ANEXO 3: RESPUESTA DE ALEGACIONES

2 Trámites de información pública y audiencia específica (MAPRI 3C, primera fase)

Parcela 9578501XJ7897N0001QU Sot de Chera**Expone caso particular:**

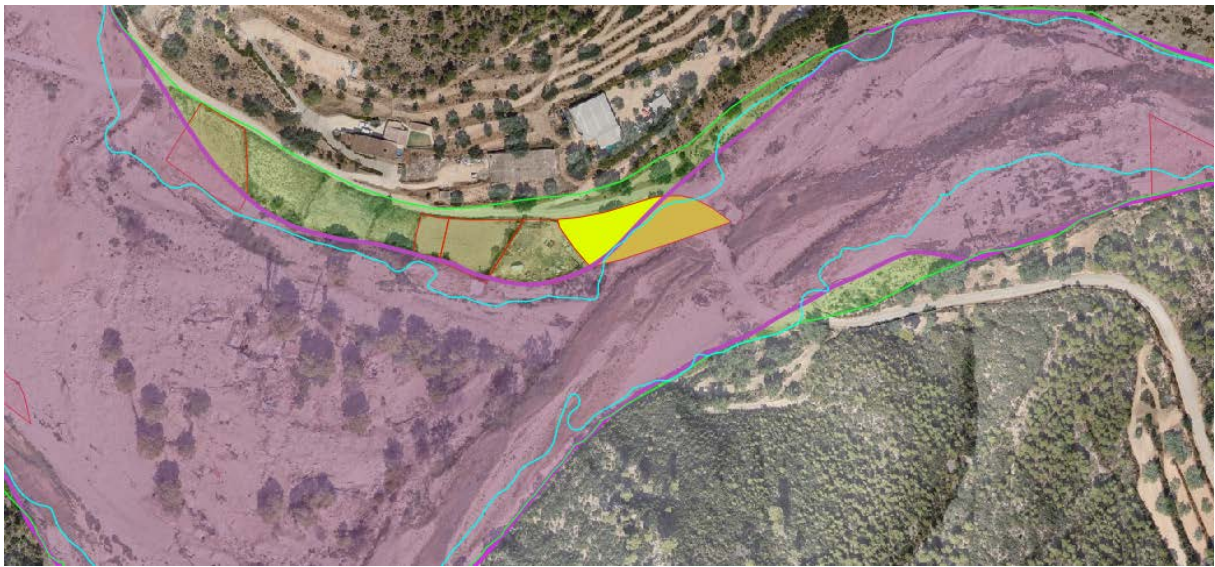
Se corresponde a 3 parcelas colindantes con el barranco del Gallego (parcela 1 polígono 21, Chiva; parcela 5 polígono 21, Chiva; parcela 323 polígono, 22 Chiva), el cual no ha salido a información pública en esta fase de los MAPRI, haciéndose referencia a los expedientes 2025AP0303 y 2009AP0394.

Se indica que las parcelas han sido objeto de ocupación temporal/expropiación de terrenos necesarios para la ejecución de la obra “PUENTE BARRANCO GALLEG0 – CAMINO PERENCHIZA” por el Ayuntamiento de Chiva y la Conselleria de Medio Ambiente, Infraestructuras y Territorio. Se cita al respecto el expediente tramitado por la Confederación Hidrográfica del Júcar para la autorización del citado puente, donde se da audiencia al titular de las parcelas citadas en su condición de interesado. Asimismo, se indica que en los MAPRI se debería incluir la previsión de indemnizar/expropiar al titular de las parcelas afectadas y que pasan al DPH o, en su caso, restitución al estado previo. Se cita el expediente original de autorización del puente por esta confederación, indicando que el titular de las parcelas manifestó sobre la reducida capacidad hidráulica del mismo.

El barranco del Gallego en el tramo que discurre entre las parcelas indicadas no está catalogado como Área de Riesgo Potencial Significativo de Inundación (ARPSI) ni dispone de información de peligrosidad de inundación aprobada por este organismo e incluida en el Sistema Nacional de Cartografía de Zonas Inundables, por lo que no es objeto de los MAPRI ni del presente proceso de consulta pública.

Asimismo, tampoco es objeto de los MAPRI ni de la presente consulta pública la determinación de los mecanismos de indemnización/expropiación o, en su caso, de restitución indicados. En relación con ello, tras la DANA de octubre de 2024 se realizaron estudios de determinación del DPH posterior al evento, en el marco de la Orden APA/383/2025, de 22 de abril, por la que se modifica la ayuda extraordinaria para compensar la pérdida de renta en las explotaciones agrarias afectadas dispuesta en el artículo 24 del Real Decreto-ley 7/2024, de 11 de noviembre, por el que se adoptan medidas urgentes para el impulso del Plan de respuesta

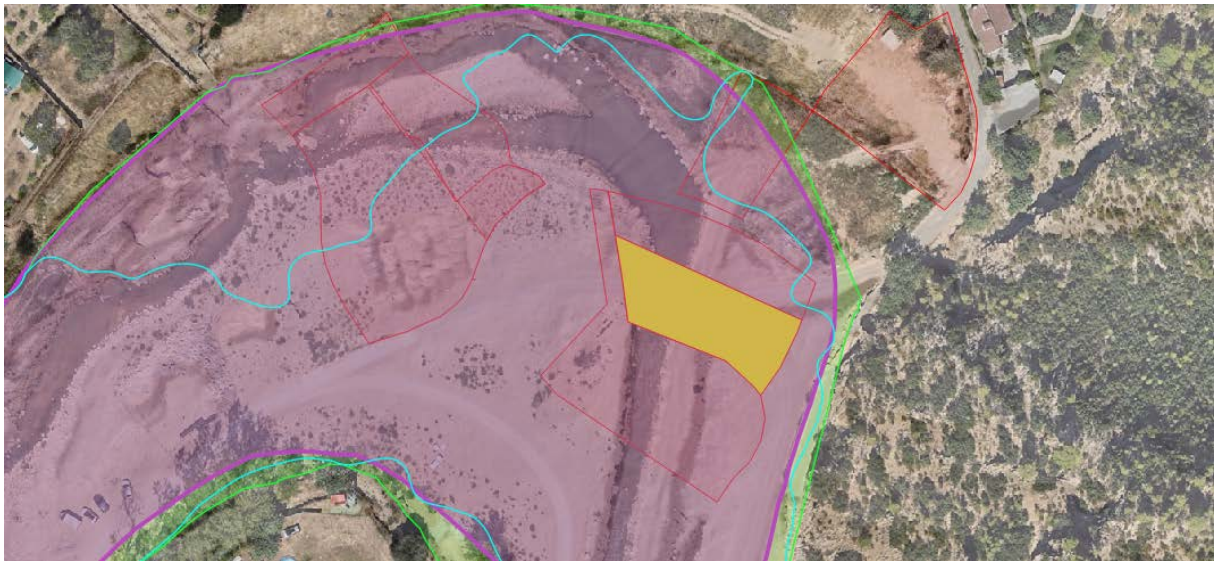
Que habiéndosele remitido por parte de la confederación Hidrográfica del Júcar el oficio titulado: "comunicación relativa al inicio de las obras de emergencias para la retirada de tapones, reparación de daños y restauración del dominio público hidráulico, zonas asociadas y márgenes, causados por las avenidas de agua extraordinarias a causa de los fuertes temporales causados por la Dana en el mes de octubre de 2024 en el ámbito de la confederación hidrográfica del Júcar, provincia de valencia (fase 2) en tramo bajo Turia." Se le indican que se van a realizar las siguientes trabajos:

En mi propiedad ha desaparecido íntegramente la vivienda bajo la cual se hallaba el Molino y se ha visto afecto los terrenos agrícolas colindantes por la desaparición de los muros de contención del terreno y llenarse terreno de árboles, ramas y materiales arrastrados por el río durante la DANA del año 2024 así como hallar se el terreno cubierto de sedimentos que impiden el uso agrícola del mismo.

Los accesos al terreno se han quedado cerrados por hallarse derrumbados los muros y rampa de acceso al mismo con una altura de 2 mts, aproximadamente. Las únicas actuaciones realizadas sobre mi terreno en este año y medio han consistido en excavar donde se hallaba la vivienda aduciendo que ahora es cauce (desconozco los criterios utilizados para la definición del nuevo cauce ya que en los últimos 100 años mi propiedad nunca a sufrido ninguna inundación y los daños sufrido tras la DANA estimo que son debidos a un carácter excepcional agravado por el desbordamiento del pantano de Buseo) En la actualidad no se ha realizado ninguna actuación más sobre mi terreno de lo indicado en el comunicado, permaneciendo exactamente igual que inmediatamente después de la DANA, es decir, lleno de arrastres realizados por el río , sedimentos sobre el suelo, los muros de contención destruidos y la rampa de acceso destruida. Asimismo considero "ensañamiento" que se halla excavado sin comunicarlo y especialmente que se halla cerrado el acceso a la propiedad (parte donde se hallaba la vivienda) mediante una valla. Concluyendo.- No se ha reconstruido NADA de los daños sobre la propiedad. Ni siquiera puedo acceder a la misma por hallarse vallada y no reconstruir el acceso. No se han reconstruido los muros, accesos y eliminado los depósitos existentes. No se pueden eliminar los arrastres existentes por no existir vía de acceso y poseer los medios para hacerlo No he recibido ningún tipo de ayuda por parte de la administración salvo los 6000 € generales de la Generalitat y la ayuda privada de Amancio Ortega.

Pasarela del Parque Fluvial del Turia

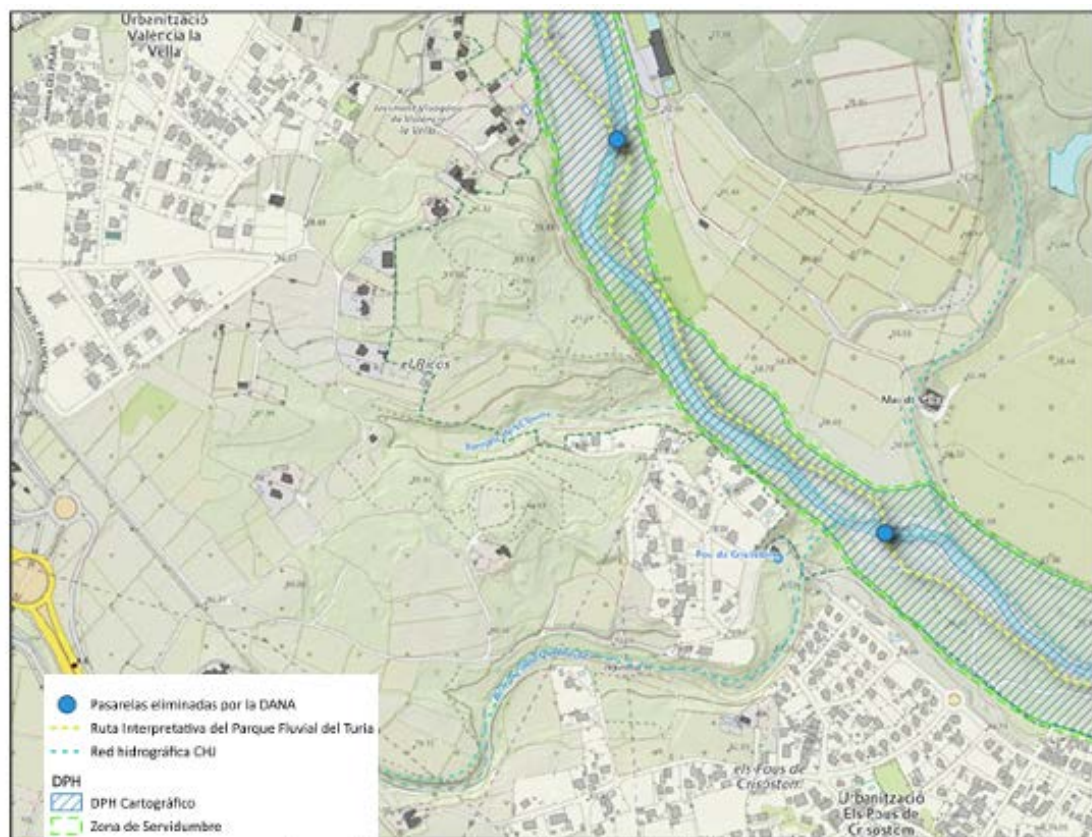
Que las parcelas a la que se hace referencia y son propiedad de esta Sociedad ha estado de forma tradicional plantada de chopos y otros árboles de ribera, así como de nogales y cítricos, y que nunca se habían visto afectados por las crecidas ordinarias del río Turia. Es la crecida extraordinaria causada por la DANA la que origina su pérdida y se ajusta a lo descrito en los puntos anteriores en las zonas colindantes al río Turia revisadas por la Confederación Hidrográfica del Júcar. Estos daños se vieron multiplicados por el efecto de la existencia de pasarelas peatonales sobre el Río Turia que entraron en carga, suponiendo un claro obstáculo a la circulación del fujo y sedimentos. De esta forma se les vuelve a trasladar el contenido del escrito que les registramos el pasado 25/03/2026, con número de registro: REGAGE26e00031556275, cuyo contenido se les vuelve a trasladar a continuación: como consejero delegado de la sociedad NALPA, S.L., EXPONGO: QUE MUESTRO OPOSICIÓN A LA RECONSTRUCCIÓN DE LOS PUENTES PEATONALES DEL PARQUE FLUVIAL DEL TURIA. POR LO QUE FORMULO LAS SIGUIENTES, ALEGACIONES: El presente escrito de alegaciones se dirige frente a la iniciativa de reconstrucción de las pasarelas peatonales sobre el Río Turia a la altura de la parcela 7 del polígono 11 del término municipal de Riba-Roja del Turia, promovidas por la Confederación Hidrográfica del Júcar dentro de las labores de reconstrucción de los daños provocados por la DANA de Octubre de 2024. PRIMERA. - EFECTO DE OBSTRUCCIÓN AL FLUJO Y AUMENTO DE LA RUGOSIDAD (EFECTO "PRESA") El Reglamento del Dominio Público Hidráulico, en su 126-ter (apartado 4), establece que los puentes en caminos vecinales, vías y caminos de servicio y otras infraestructuras de baja intensidad de tráfico rodado, deberán tener, al menos, la misma capacidad de desagüe que el cauce en los tramos inmediatamente aguas arriba y aguas abajo. Asimismo, se diseñarán para no suponer un obstáculo a la circulación de los sedimentos y de la fauna piscícola, tanto en ascenso como en descenso. En la

siguiente figura se muestra una de las pasarelas que se construyeron para cruzar el parque fluvial del Turia.

Tal y como quedó demostrado con el episodio DANA del 29 de octubre de 2024, las pasarelas existentes en el Parque Fluvial del Turia entraron en carga, suponiendo un claro obstáculo a la circulación del fujo y sedimentos. • En un escenario inicial, la presencia de estribos o tableros a baja cota favorece la formación de tapones de residuos, incrementando artificialmente el nivel de la lámina de agua aguas arriba y aumentando la velocidad del flujo al pasar por secciones reducidas, lo que agrava la erosión y el daño en las riberas. • En un escenario final, la fuerza del agua más los sedimentos arrasa dichas infraestructuras, así como caminos, huertos, plantaciones, etc. Esto fue lo que ocurrió en ambas márgenes del Río Turia en el ámbito de los terrenos propiedad de la mercantil Nalpa, dado el calado de la lámina de agua alcanzado que superó la cota del tablero de los puentes. En las siguientes imágenes se muestra una comparativa de la ortofoto del año 2024 (anterior al episodio DANA de octubre del 24) y la ortofoto del año 2025 (después). En ellas se puede ver como las dos pasarelas, aguas arriba y aguas abajo de la parcela 7 desaparecen:

El caso particular expuesto no se relaciona con el proceso de consulta pública de los mapas de peligrosidad y riesgo de inundación, ya que se hace referencia a los daños y perjuicios derivados de la DANA de octubre de 2024, así como a determinados trabajos de reconstrucción derivados y no a la cartografía publicada.
